品番	CS979BH	品名	寒冷地用ヒーター付腰掛式タンク密結形サイホンゼット防露便器	1 / 4
----	---------	----	-------------------------------	-------

衛生陶器補修品互換性情報	No. E0015
件名 大便器排水ソケット (HH05002) 化粧キャップユニットの互換性の件	
主な対象大便器 CS20/AB/ABH/B/BH・CS30/B/BH・CS80/AB/ABH/B/BH・ CS90/B/BH・CS978AB/B/BH・CS979B/BH・CS81/B/BU/U・CS86B/BH・ CS87/B/BU/U・CS88/B/BH・CS380B/BH 他	
※リモデル用品番は対象外 (BM/ABM/BHM)	
新旧製品の違い	
<p>■排水ソケット旧型 (発売 ~ 2009/09出荷分)</p> <p>化粧キャップユニット HH03007</p> <p>HH05002(旧)</p> <p>手締め式は新旧OK</p> <p>六角ボルト</p> <p>座金・パッキン 合計 3 枚</p>	<p>■排水ソケット新型 (2009/09出荷分 ~)</p> <p>化粧キャップユニット HH03007S</p> <p>HH05002(新)</p> <p>六角式は新型にはNG</p> <p>手締めボルト</p> <p>ボルトセットは 2007/05~ 手締め式に変更</p> <p>座金・パッキン 合計 2 枚</p>
<p>《ポイント》</p> <ul style="list-style-type: none"> 化粧キャップユニットは、現在ボルトが手締め式になっていますが、旧型は六角式です。HH05002(新)は手締めボルト専用の排水ソケットですので、HH03007(六角ボルト式)では、排水ソケット(新)のナット部に届かない可能性があります。排水ソケット交換の際は、現場のボルトが六角式の場合は手締めボルト式(HH03007S)に交換願います。化粧キャップユニットのみの交換の場合はHH03007Sで互換性はあります。

衛生陶器補修品互換性情報 No. E0009

件名 便器固定片についての互換性

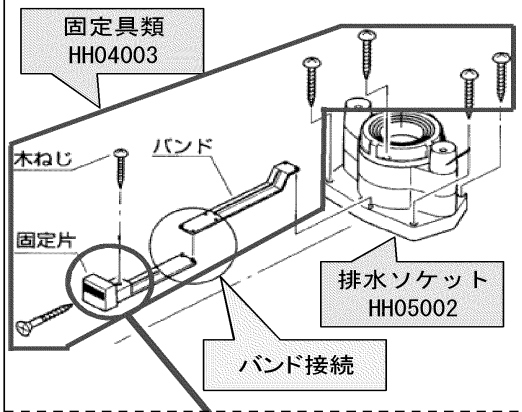
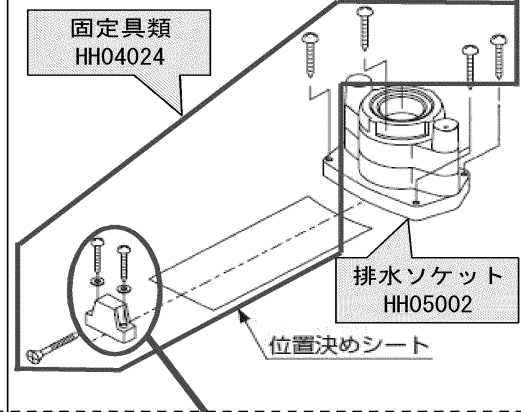
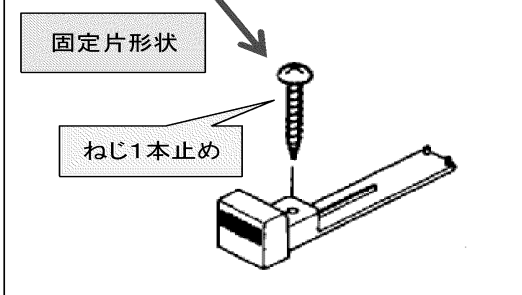
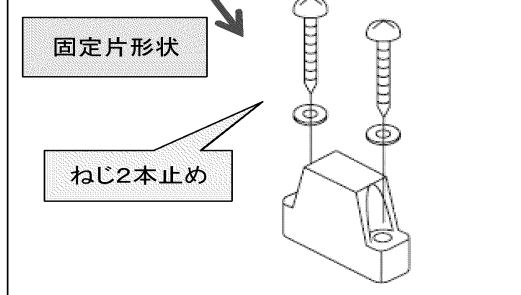
<p>発売初期製品 (HH04003：廃番) (旧型：2000年2月～2006年8月)</p> <p>便器固定片バンド式仕様</p> 	<p>現行製品 (HH04024) (新型：2004年6月～)</p> <p>便器固定片位置決めシート仕様</p> 
<p>固定片形状</p>  <p>ねじ1本止め</p>	<p>固定片形状</p>  <p>ねじ2本止め</p>

- ・固定具類は途中で仕様変更されており、新旧では、固定片の形状、取付位置、ねじ止め数が違うため部品単位での互換性はありません。補修の際は、現行の固定具類一式（位置決めシート同梱）HH04024を手配し対応ください。
- ・発売初期は、便器固定片はバンド式でねじ1本での固定。
- ・現行品の便器固定片は山型でねじ2本固定。
(位置決めシートで固定位置のけがき必要)
